Mémoire en réponse à l'avis de la MRAe

Projet de parc éolien de
Saint-Genou

Commune de Saint-Genou (36)

Le présent document vise à apporter les éléments de réponse aux remarques émises par la Mission Régionale d'Autorité Environnementale dans le cadre de l'avis n°2023-4473 en date du 5 janvier 2024.

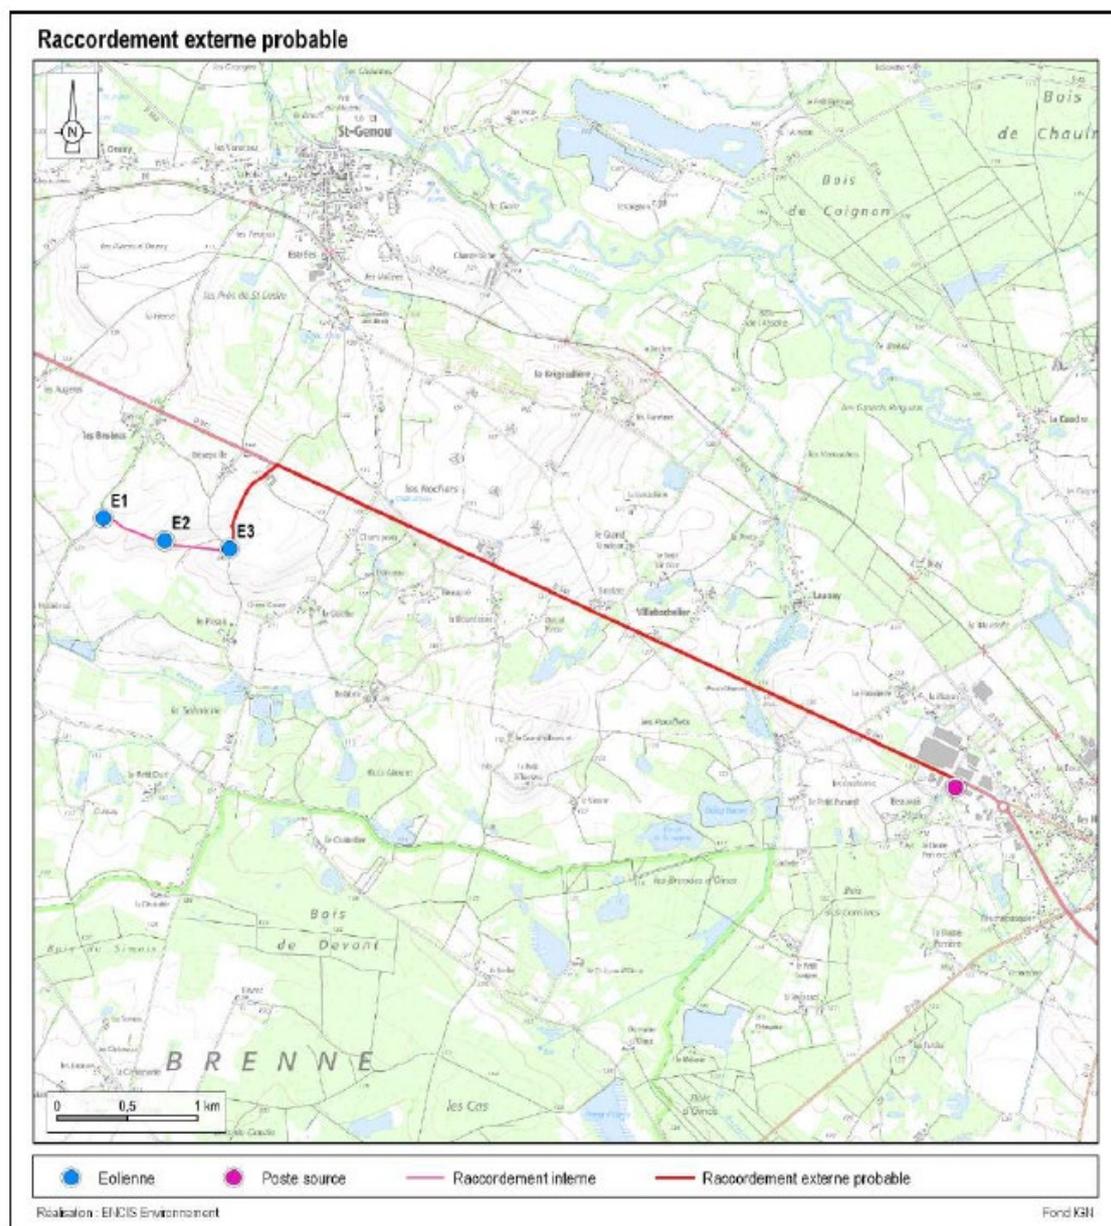
L'autorité environnementale recommande de compléter l'étude d'impact par une évaluation des incidences des modalités de raccordement du projet au réseau susceptibles d'être mises en œuvre.

Une première analyse des incidences potentielles sur le milieu naturel de ce tracé a été indiquée lors de la réponse à la demande de compléments :

« A partir du poste de livraison, les câbles suivront sur le chemin rural qui passe à proximité de E3 et qui rejoint la départementale via le Grand brisepaille. Ensuite, le raccordement externe suit le tracé de la départementale D943. Voici le tracé prévisionnel qui devra être confirmé suite aux études de terrain réalisées par ENEDIS :

Le raccordement ne traverse aucun cours d'eau, ni de site Natura 2000 (ZSC et ZPS). De plus, le raccordement est enterré dans le bas-côté de la route et n'atteint pas les milieux naturels.

A l'instar du raccordement interne, dès lors que le raccordement externe suit les voies routières, ce dernier n'induit qu'un impact négligeable. »

Ces conclusions seront à confirmer le moment venu, une fois le tracé définitif établi par le gestionnaire de réseau. Le cas échéant, des inventaires complémentaires sur site pourront être réalisés.
